# **DIRECTION GÉNÉRALE DE L'ÉVALUATION ENVIRONNEMENTALE ET STRATÉGIQUE**

**Deuxième série de questions et commentaires  
pour le projet de construction du parc éolien Pohénégamook—  
Picard—Saint-Antonin—Wolastokuk 2 sur le territoire des  
municipalités régionales de comté de Témiscouata et de Rivière-  
du-Loup par Énergie éolienne PPAW 2 s.e.c.**

**Dossier 3211-12-261**

**Le 2 février 2026**

Figures 1 a) et b): Exemples de lits d'écoulement potentiel du LiDAR traversant des chemins dans la zone du projet et n'ayant pas fait l'objet d'une caractérisation.

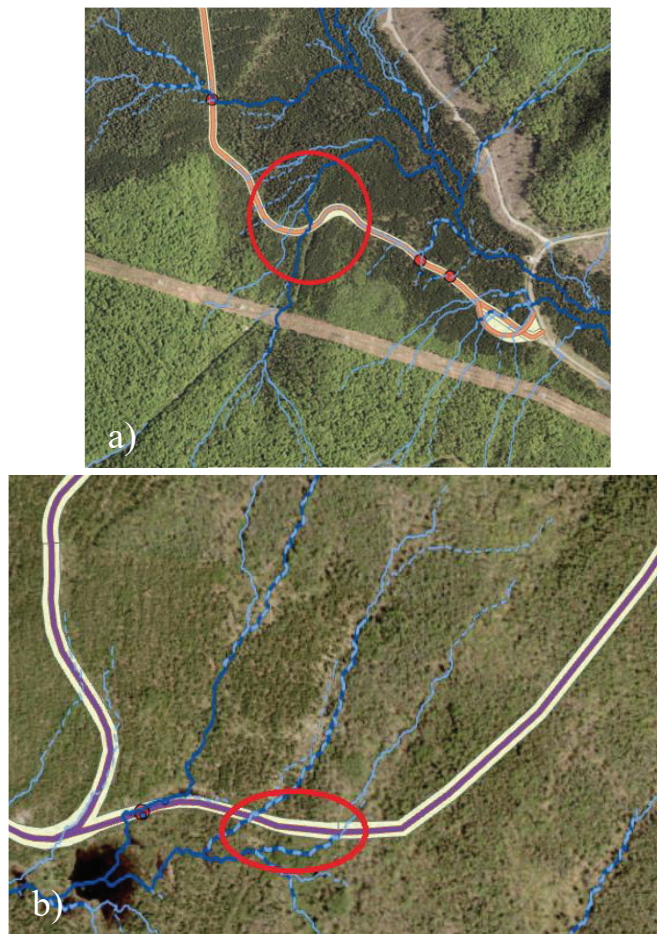
Or, dans le fichier de formes « INVPPAW2\_Traverse\_Config19\_20251105 », plusieurs localisations de traverses associées à des cours d'eau identifiés au LiDAR sont toujours

manquantes (voir Figures 1a) et 1b) en exemples), sans qu'aucune caractérisation correspondante ne soit présentée dans le document « *INVPPAW2\_StationCaracEco\_20251029* ». Les documents de caractérisations doivent inclure la validation des lits potentiels d'écoulement du LiDAR, même pour des cours d'eau intermittents, de manière à limiter les découvertes fortuites lors de la phase de construction.

- a) L'initiateur doit fournir une validation terrain pour tous les lits potentiels d'écoulement du LiDAR traversant un chemin dans la zone du projet, ainsi qu'une version à jour du fichier de forme « *INVPPAW2\_Traverse\_Config19\_20251105* », ainsi que de tous les autres fichiers géomatiques nécessitant une mise à jour après cette validation (ex. : « *PPAW2\_Frayere\_20251028* », « *INVPPAW2\_HabPoisson\_20251029* », etc.). Lors de cas où l'absence de cours d'eau n'aura pas été démontrée, des traverses de cours d'eau devront être ajoutées;
- b) L'initiateur doit considérer que les photos présentes dans les caractérisations sont de trop faible qualité pour permettre l'identification des caractéristiques présentes dans le milieu naturel. En l'occurrence, les photos transmises dans *l'Annexe C – Cartes*, à partir

Figure 3: Superficies à considérer en perte lors de l'installation d'une arche.

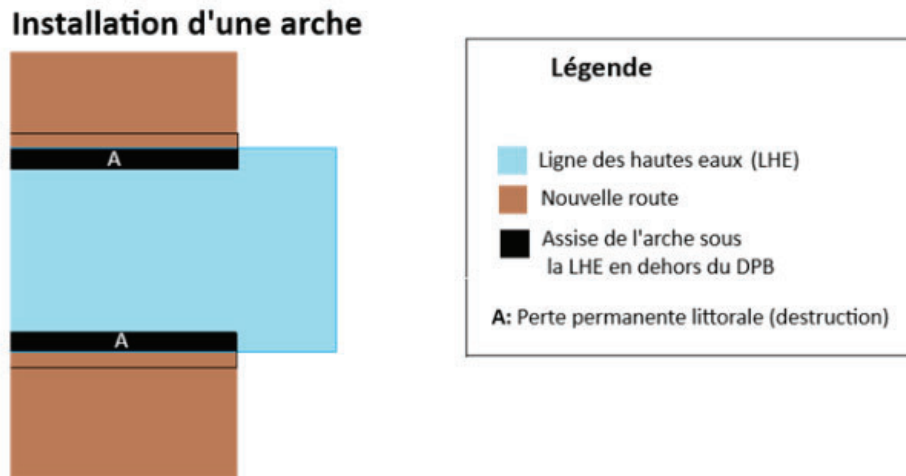
- a) L'initiateur doit s'engager à transmettre, le plus tôt possible et au plus tard au début de l'étape de l'analyse de l'acceptabilité environnementale, le type de structure qui sera installée (ponceau, arche, pont) pour chaque traverse individuellement, ainsi qu'une confirmation que le libre passage du poisson y sera assuré;
- b) Afin de bien évaluer les empiétements, l'initiateur doit confirmer que les superficies considérées dans le calcul des pertes permanentes seront conformes à l'énoncé suivant: les zones A et B, telles qu'identifiées aux Figures 3 et 4, ont toutes été compilées dans le bilan des pertes permanentes.

Figure 5: Partie centrale de la section sud du présent projet. En mauve le réseau collecteur enfouit dans l'emprise et en orange les routes sans réseau collecteur.

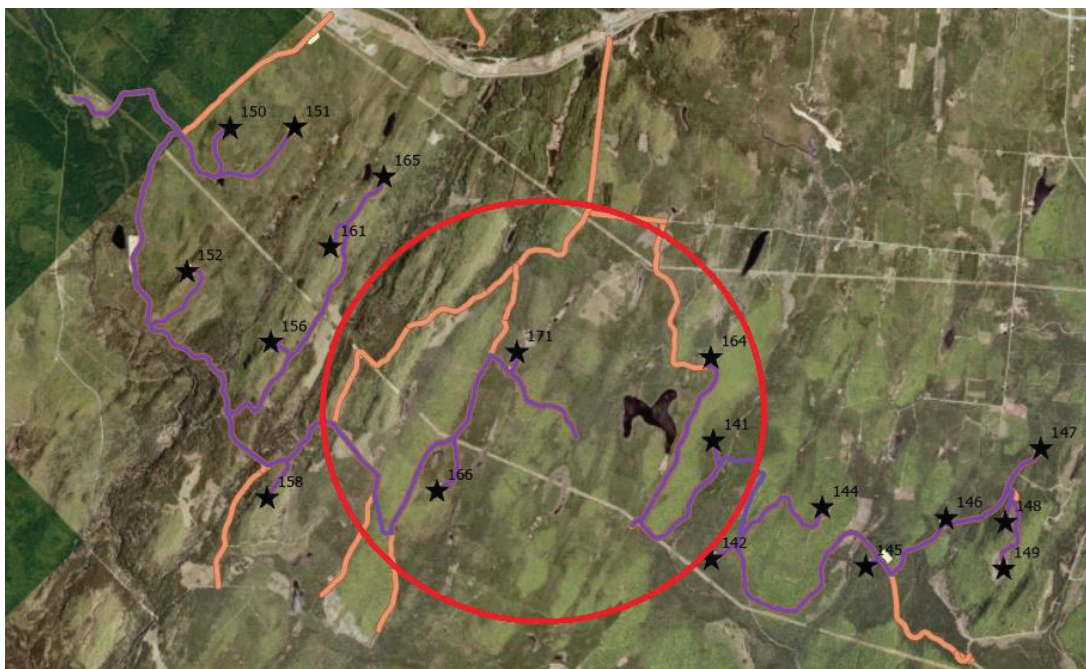
À la QC-103 c), il était demandé d'évaluer la possibilité de déplacer certaines éoliennes en les regroupant avec d'autres grappes existantes, exercice auquel l'initiateur de projet ne s'est pas prêté. Le MELCCFF juge que le regroupement des éoliennes permettrait de réduire significativement les impacts du projet sur la perte, la fragmentation et la connectivité des habitats de la faune, en particulier pour la partie centrale de la section sud du projet, qui comporte une très grande quantité de chemin avec une très faible densité d'éolienne (Figure 5).

L'initiateur doit poursuivre son optimisation afin de réduire significativement les impacts du projet sur la perte, la fragmentation et la connectivité des habitats de la faune.

Figure 7: a) configuration proposée b) En rouge, configuration limitant l'empiétement dans le milieu hydrique.

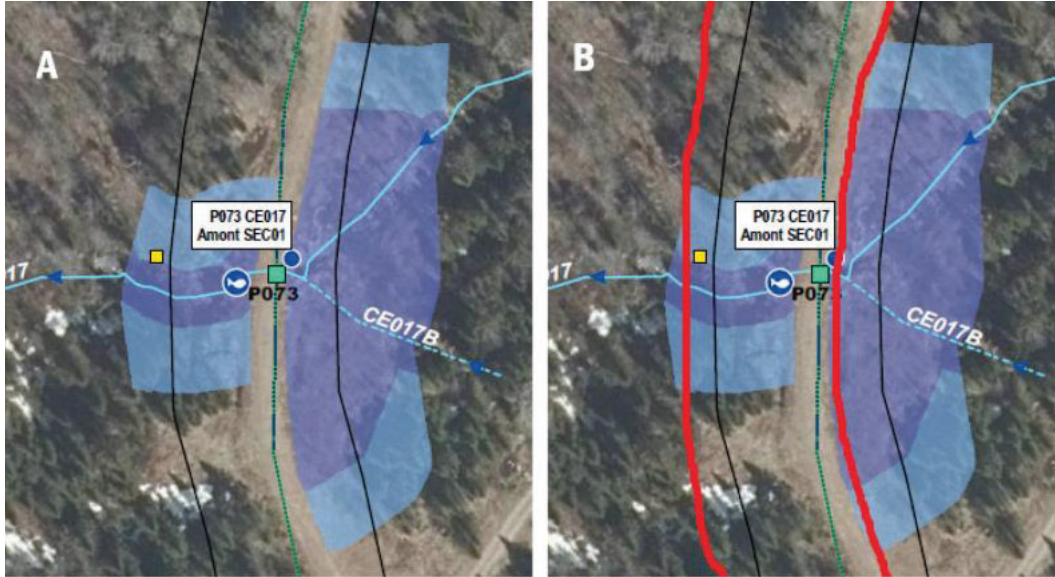
**QC2 - 47** À plusieurs endroits sur les cartes présentées par l'initiateur dans la partie 2 du volume 4, la configuration proposée traverse un milieu hydrique sans qu'une optimisation ait été réalisée pour limiter les empiétements dans ce milieu sensible. Pourtant, tel que présenté à la Figure 7a) et 7b), une optimisation limitant les empiétements permanents en milieux hydriques semble possible.

- L'initiateur doit réviser la configuration de tous les chemins (sans se limiter à ceux précédemment identifiés), afin que ceux qui empiètent sur des milieux hydriques le fassent du côté des routes existantes où le milieu hydrique est le moins large, afin d'en limiter l'empiétement. Pour les chemins où cela ne serait pas possible, l'initiateur devra exposer les contraintes ne permettant pas de limiter cet empiétement.

Figure 8: Chemins qui forment des boucles ou qui ne donnent pas accès à des éoliennes, en mauve, le réseau collecteur enfouit dans l'emprise et en orange les routes sans réseau collecteur.

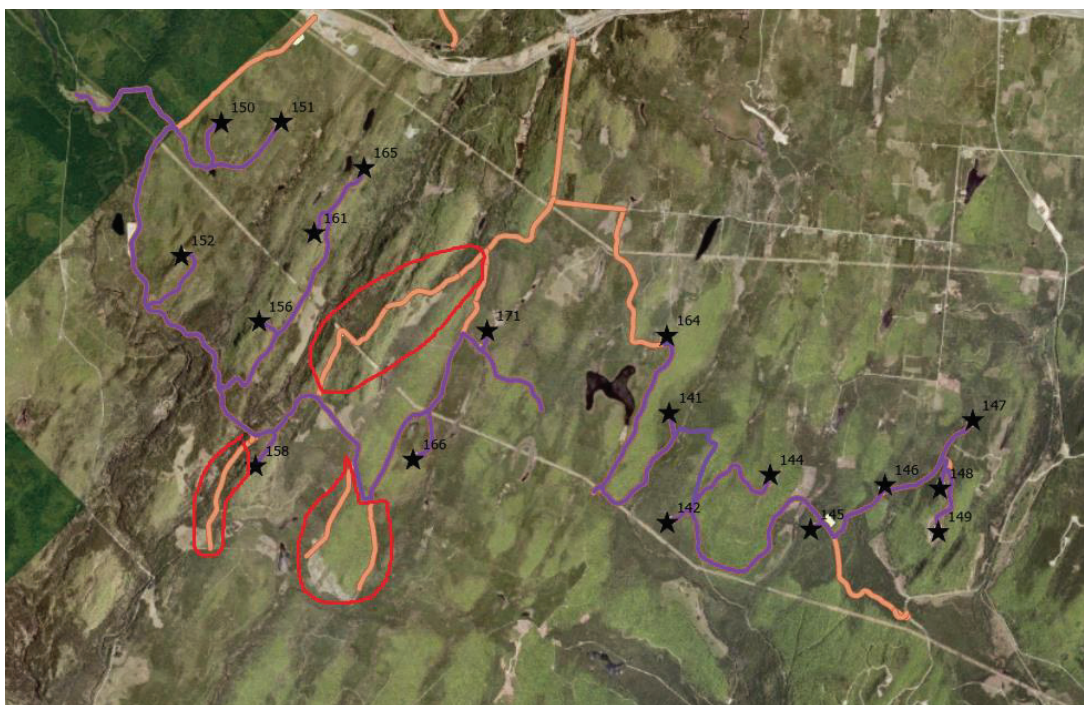
**QC2 - 48** Dans la dernière configuration présentée par l'initiateur, certains chemins forment des boucles, ou bien sont des raccordements à d'autres chemins, ne servant pas à donner accès à des éoliennes. Des exemples de tels secteurs sont identifiés en rouge dans la Figure 8 ci-dessous.

- L'initiateur doit revoir la configuration de tels tracés afin de retirer tous les chemins qui créent des boucles ou qui ne donnent pas accès à des éoliennes, ou bien il doit justifier en quoi ces chemins sont absolument nécessaires au présent projet.
